**POSTA CERTIFICATA: Prot.N.0071064/2025 - CUP 9910 ? SOCIETA?  
BSERVICE S.R.L. - ISTANZA PER IL RILASCIO DEL PROVVEDIMENTO  
AUTO-RIZZATORIO UNICO REGIONALE AI SENSI DELL?ARTICOLO 27  
BIS DEL D. LGS. 152/2006 PER IL ?PROGETTO DI AMPLIAMENTO DI UN  
IMPIANTO DI STOCCAGGIO E TRATTAMENTO RIFIUTI LIQUIDI E SOLIDI.  
SITO UBICA-TO AL VIALE FERROVIA DELLO STATO, N. 14 - ZONA A.S.I.  
DI GIUGLIANO-QUALIANO NEL COMUNE DI GIUGLIANO IN CAMPANIA  
(NA) LOC. PONTE RICCIO. TRASMISSIONE CONTRIBUTO ARPAC.**

**OGGETTO:** CUP 9910 - SOCIETA' BSERVICE S.R.L. - Istanza per il rilascio del provvedimento autorizzatorio unico regionale ai sensi dell'articolo 27 bis del D. Lgs. 152/2006 per il "Progetto di ampliamento di un impianto di stoccaggio e trattamento rifiuti liquidi e solidi. sito ubicato al Viale Ferrovia dello Stato, n. 14 - Zona A.S.I. di Giugliano-Qualiano nel Comune di Giugliano in Campania (NA) Loc. Ponte Riccio. Trasmissione contributo ARPAC.

**OGGETTO: CUP 9910 – Istanza per il rilascio del provvedimento autorizzatorio unico regionale ai sensi dell’art. 27 bis del D.Lgs. n. 152/2006 per il “Progetto ampliamento di un impianto di stoccaggio e trattamento di rifiuti liquidi e solidi”

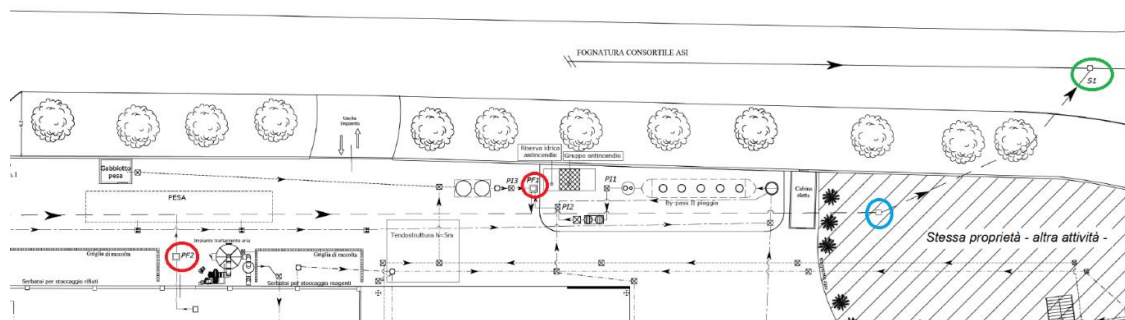
- 2) Il DGR Campania 223 del 20/05/2019 "**Linee guida regionali contenenti le prescrizioni di prevenzione antincendio da inserire obbligatoriamente negli atti autorizzativi riguardanti la messa in esercizio degli impianti di trattamento rifiuti**" prevede al paragrafo: 6. Prescrizioni di prevenzione antincendio da inserire negli atti autorizzativi riguardanti la messa in esercizio degli impianti di trattamento rifiuti: "Prevedere apposita vasca dedicata di raccolta delle acque di spegnimento di eventuali incendi, debitamente dimensionata in ragione dell'estensione dell'impianto; ovvero, per gli impianti già esistenti, in caso di impossibilità tecnica, adeguamento in ampliamento delle vasca di raccolta delle acque meteoriche per la seguente finalità".

Nella **Relazione Antincendio** a firma dell'ing Paolillo Gerardo, datata 22 aprile 2024, in merito a tale punto viene riportato a pag. 82: "Il sistema esistente di raccolta e trattamento delle acque meteoriche di dilavamento di prima pioggia è dotato, tra l'altro, di serbatoi di accumulo e rilanc-

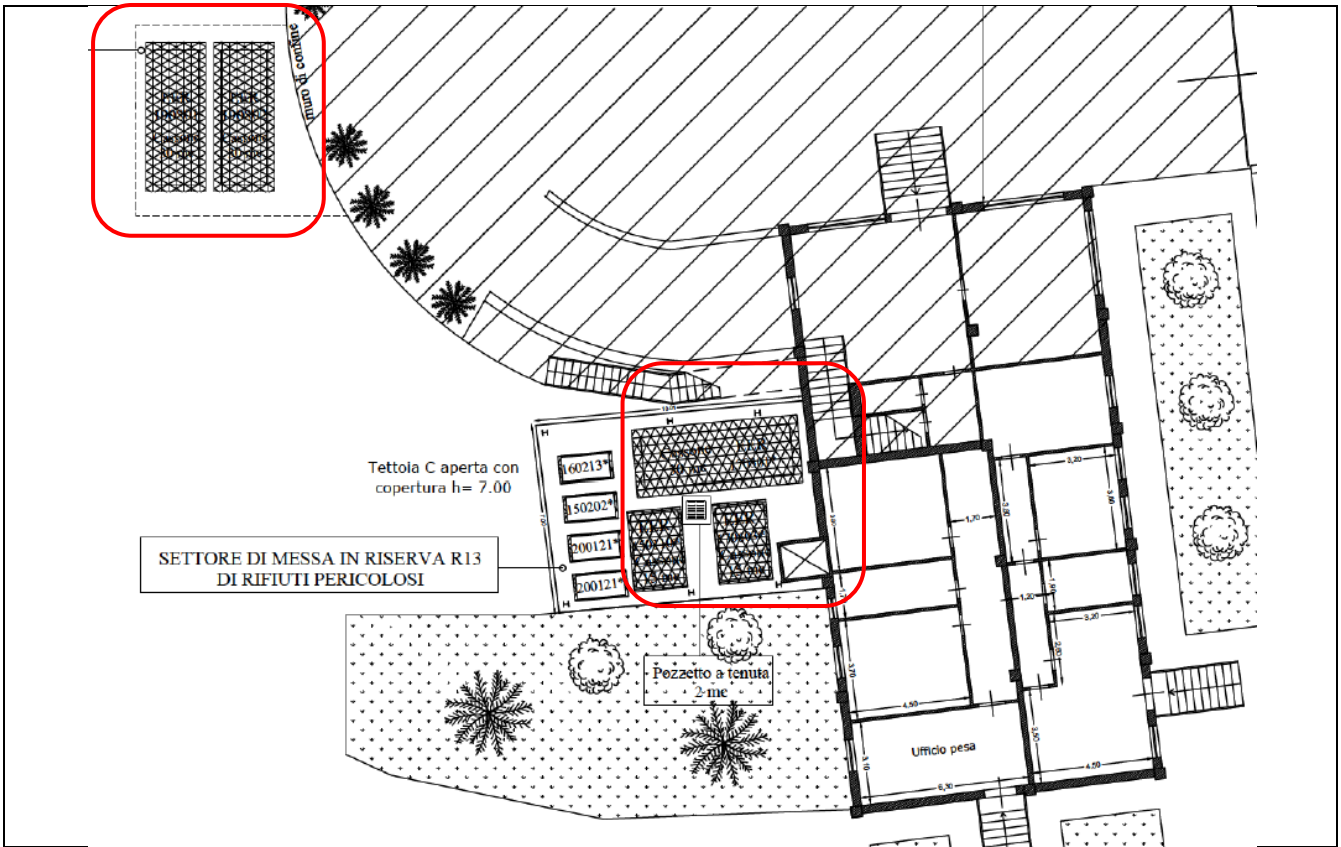
*“... esaminata la documentazione integrativa trasmessa dalla B. Service S.r.l., (...) nonché i riscontri [Ris] alle richieste di chiarimenti e integrazioni riepilogati nel documento di sintesi “Riscontro integrazioni (30/7/2025, ing. A. Zammartino) ... relativamente alla matrice rifiuti (ditta B. Service S.r.l.) si rileva il parziale riscontro a quanto richiesto, pertanto si rappresenta la necessità di fornire i seguenti chiarimenti, da fornire punto per punto:*

Tav. V (rev. 01, 30/7/2025, ing. A. Zammartino)

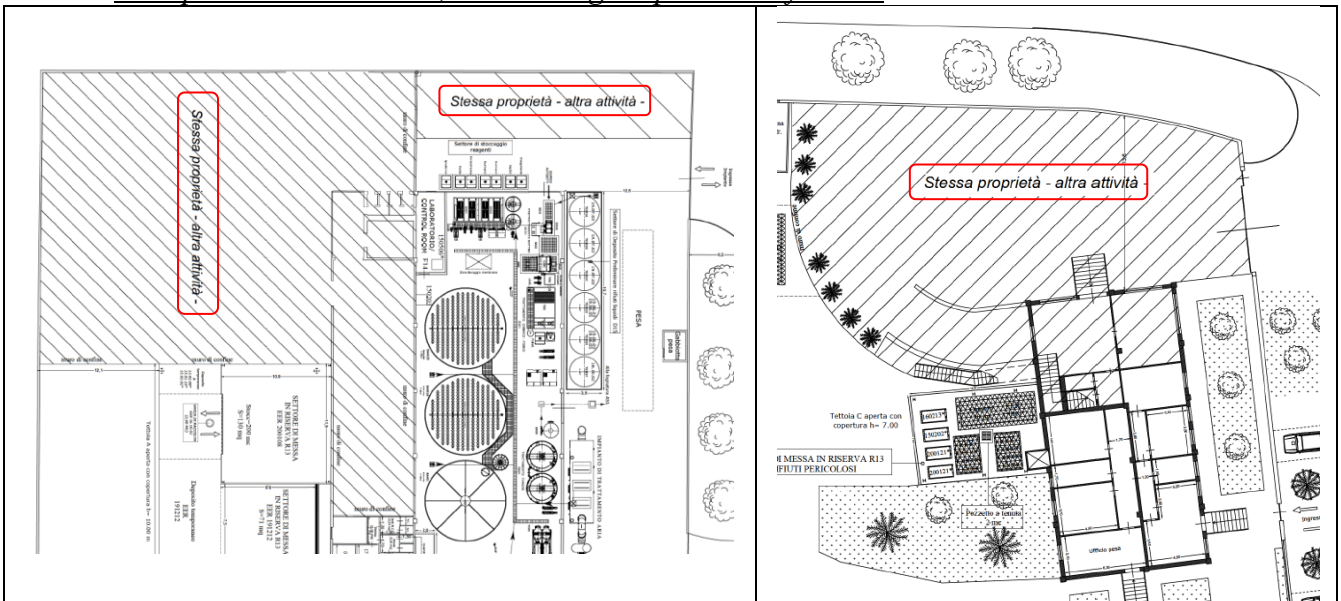
- h) occorre garantire la leggibilità delle scritte riportate nella Tavola V:
